Betreff: Erneuerung der Aufstiegsanlagen Kronplatz 1+2 mit neuer Pistenanbindung am Kronplatz in der Gemeinde Bruneck – UVP-Verfahren – Stellungnahme - veröffentlicht am 8.4.2024

Antragsteller: Kronplatz Seilbahn GmbH

Der Heimatpflegeverband Südtirol nimmt dazu folgendermaßen Stellung:

6.5 Energiebedarf der neuen Beschneiungsanlage

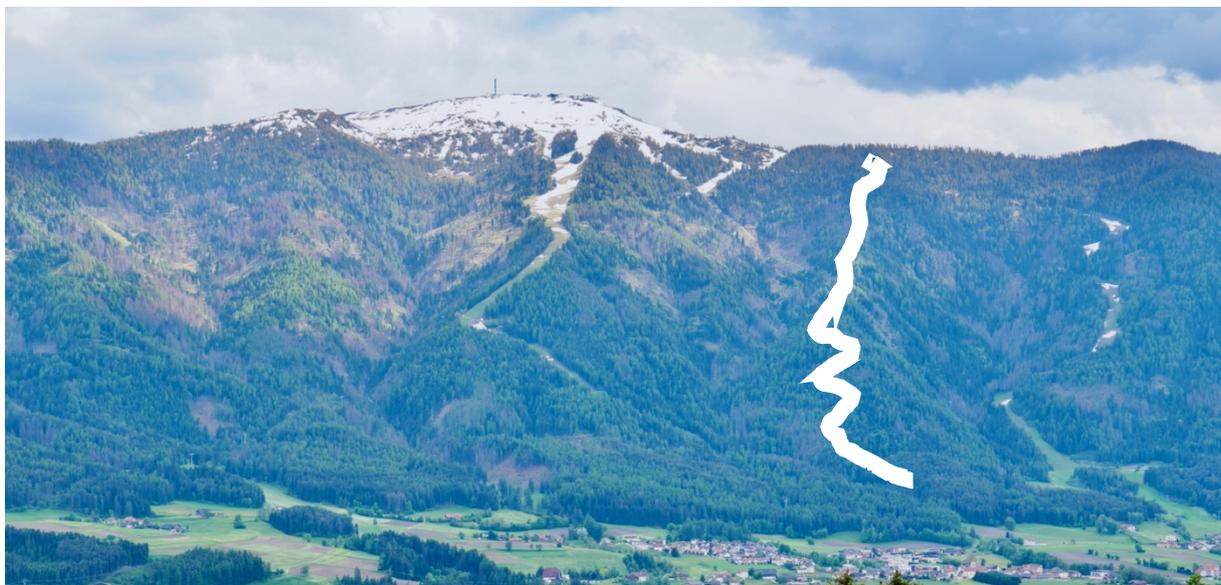
- Ein Großteil der Beschneigung bzw. der Wasserversorgung (etwa 60%) erfolgt über die Entnahmen aus der Rienz. Das Wasser wird derzeit mit insgesamt 5 Pumpstationen und über Umwege bis zum Speicherbecken „Hirschlacke“ gepumpt (derzeit **1.900 kW** für 90 l/s). Der gesamte Leistungsbedarf der Schneeerzeuger für die neue Piste beträgt in etwa **1.175 kW**. Insgesamt ergibt sich daraus ein Energiebedarf von etwa 29.375 kWh für die Beschneigung zuzüglich 219.250 kWh für die Pumpen.

Das ist ein **riesiger Strom- und Ressourcenverbrauch**, der zur großen Menge der bestehenden Anlagen noch hinzukommt.

Am Kronplatz gibt es bereits 4 große Speicherbecken mit einem Fassungsvermögen von etwa 400.000 m³. Da stellt sich die Frage, ob noch ein weiteres großes Speicherbecken gebaut werden soll.

Aushub- und Planierungsarbeiten

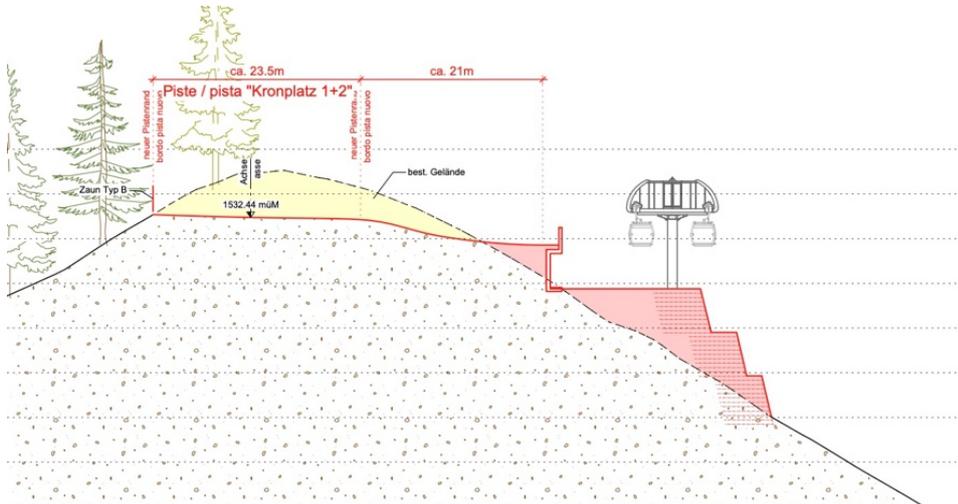
Die riesige Menge von etwa **100.000 m³ Erdmaterial** müssen ausgebaggert und für Auffüllungen anderswohin verschoben werden.

Schnitt Mittelstation: große Abtragungen und Aufschüttungen mit etwa 15 m hoher Stützmauer notwendig

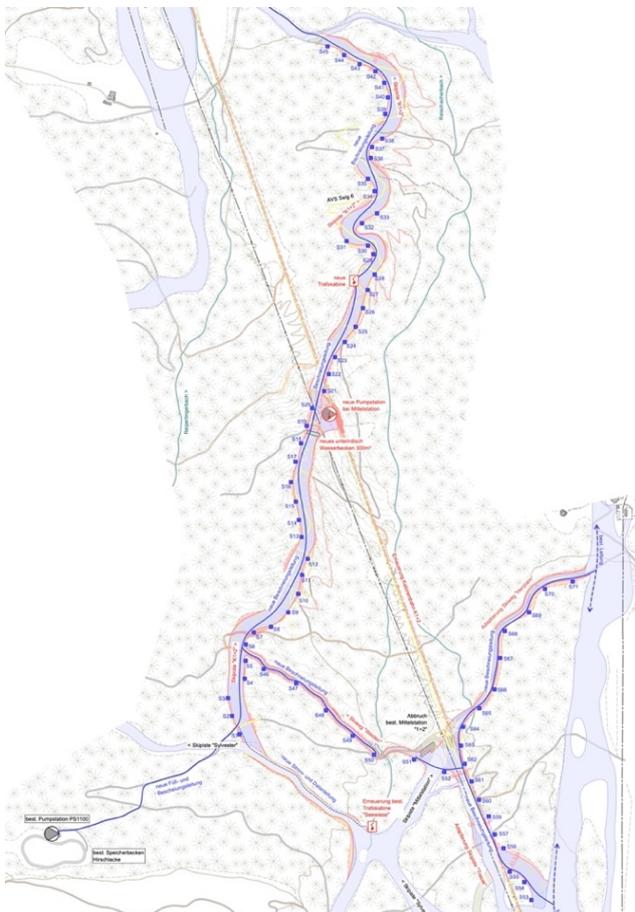
Übersicht über die 71 neuen Schneekanonen samt kilometerlanger tiefer Grabungen für Wasser- und Stromleitungen

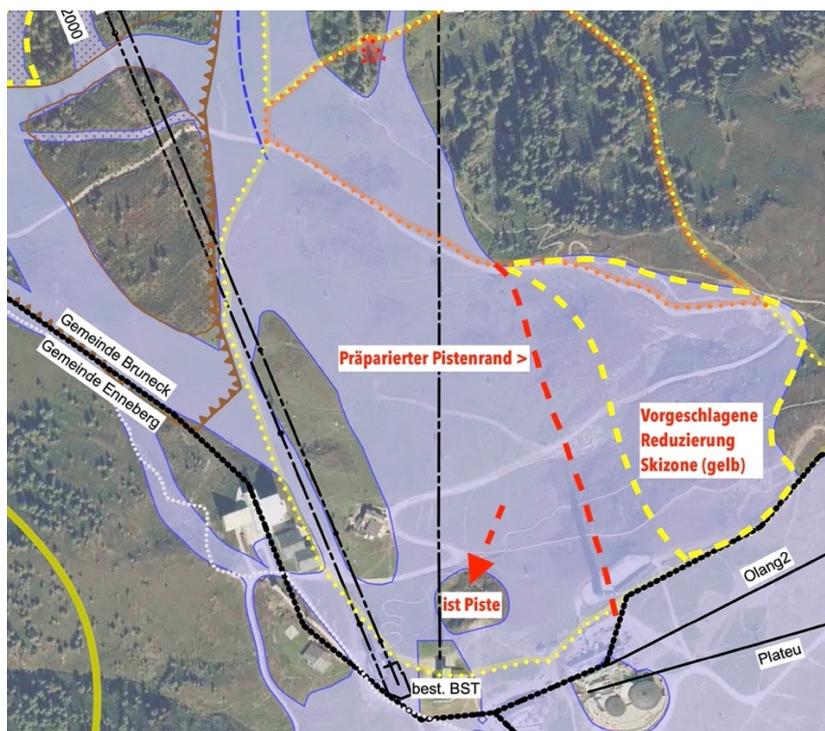
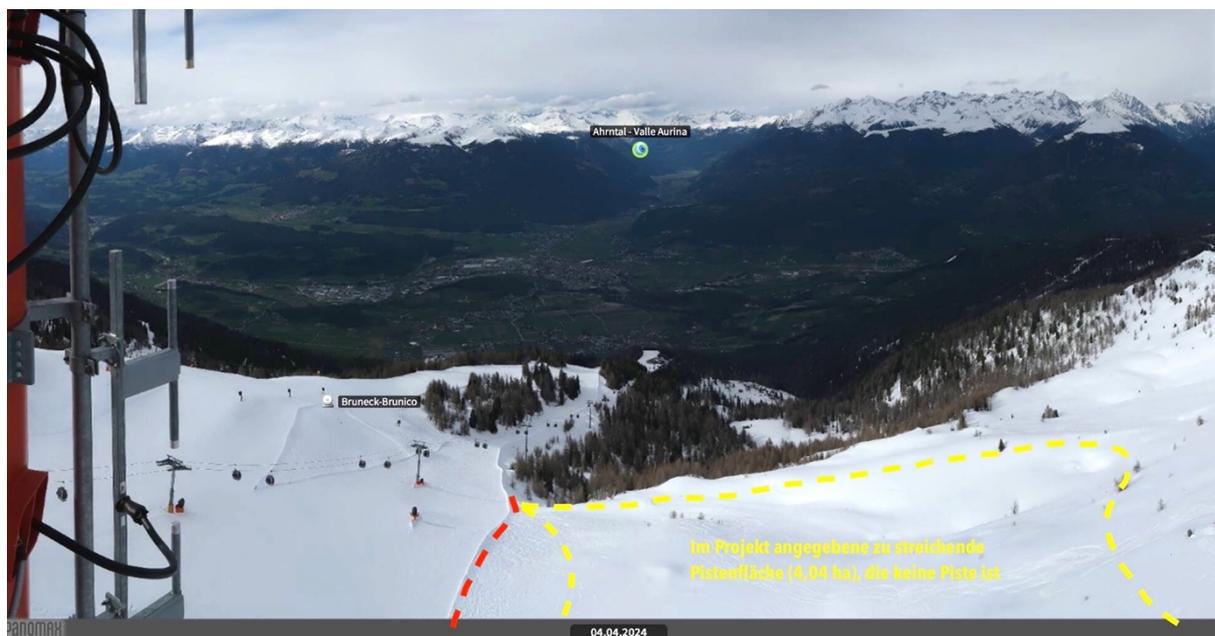
Diese Ausgleichmaßnahme ist eine **reine Augenauswischerei**, denn diese Fläche wird eh **nicht als Pistenfläche verwendet**. Das sieht man aus dem aktuellen Vergleichsfoto mit der Präparierung und dem Plan, wo wir den Verlauf der Piste (rot) und die zu streichende Fläche (gelb) eingezeichnet haben.

Insofern ist das **KEIN Ausgleich** an Skizonenfläche im Register und entsprechend sollen die Berechnungen in den Berichten richtiggestellt werden.

Parkplatz Reischach – Sehr oft ist das untere Feld auch noch voll belegt (aus Skiresort.de)

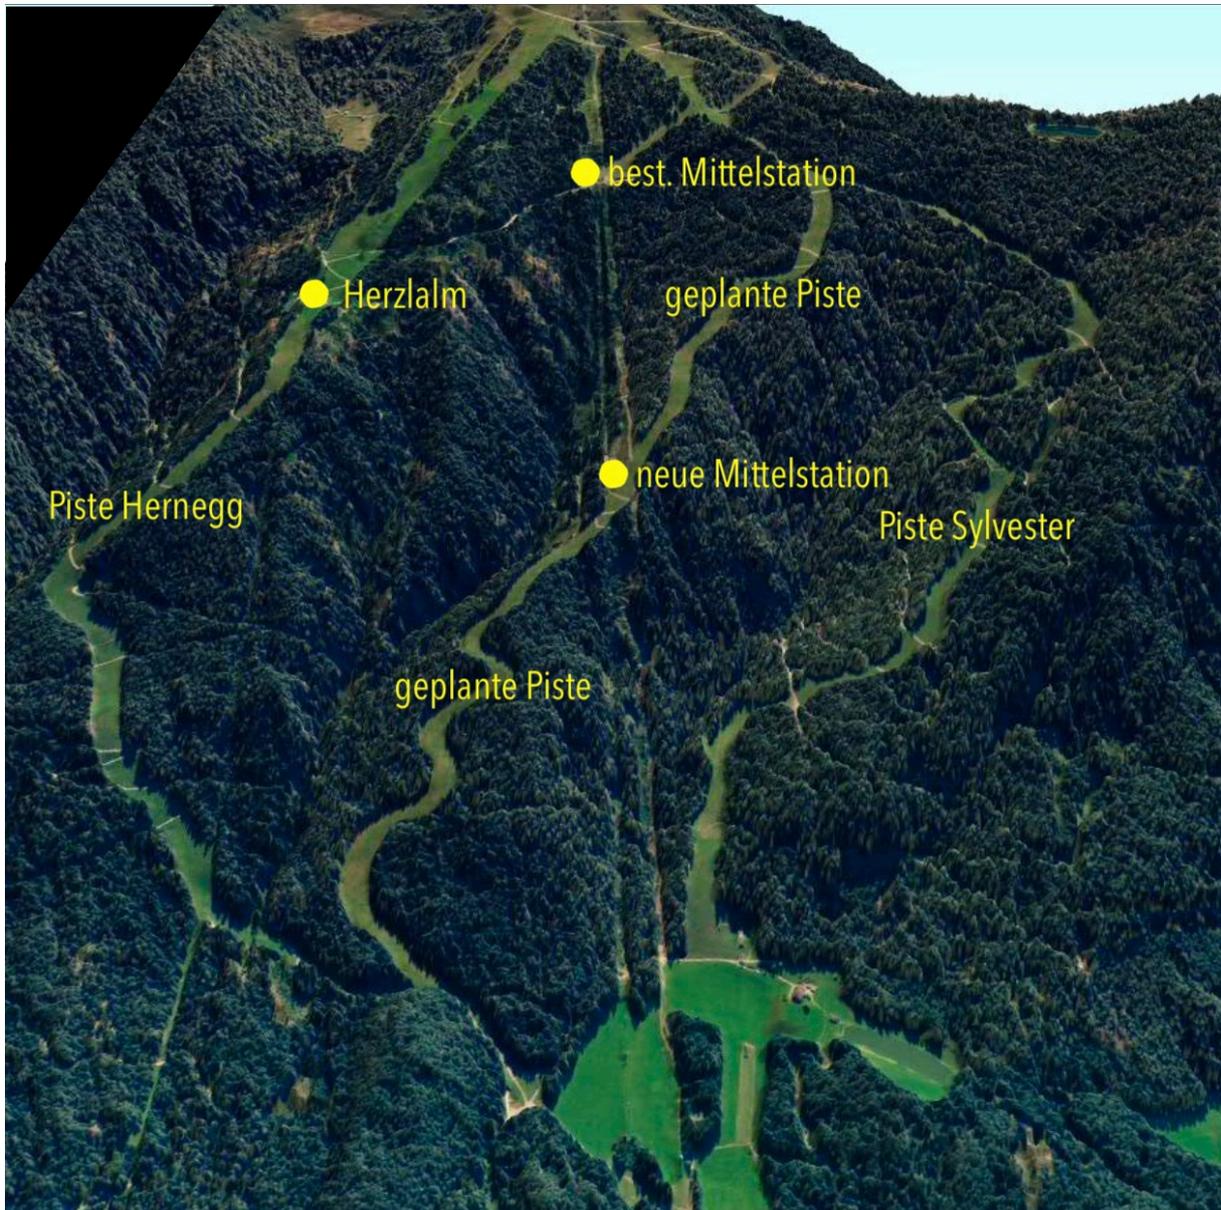
Die Stärke des Bahnhofs Percha wird zu wenig genutzt: Es fehlen Angaben, wie viele **Ersteinstiege** dort erfolgen und wie hoch deren Anteil am Gesamten ist. Jedenfalls ist offensichtlich, dass man das damals versprochene und angestrebte Ziel der Verlagerung der Skifahrer bei weitem **nicht erreicht** hat. Man braucht sich nur den **riesigen Parkplatz** in Reischach anzusehen.

Ist das weiterhin sinnvoll und verträglich? Bereits jetzt meiden viele Einheimische den Kronplatz.

Was wird von den Kronplatz-Betreibern konkret gegen den ausufernden Autoverkehr unternommen und was wird getan, um wesentlich mehr Skifahrer auf die Öffentliche Mobilität zu bringen?
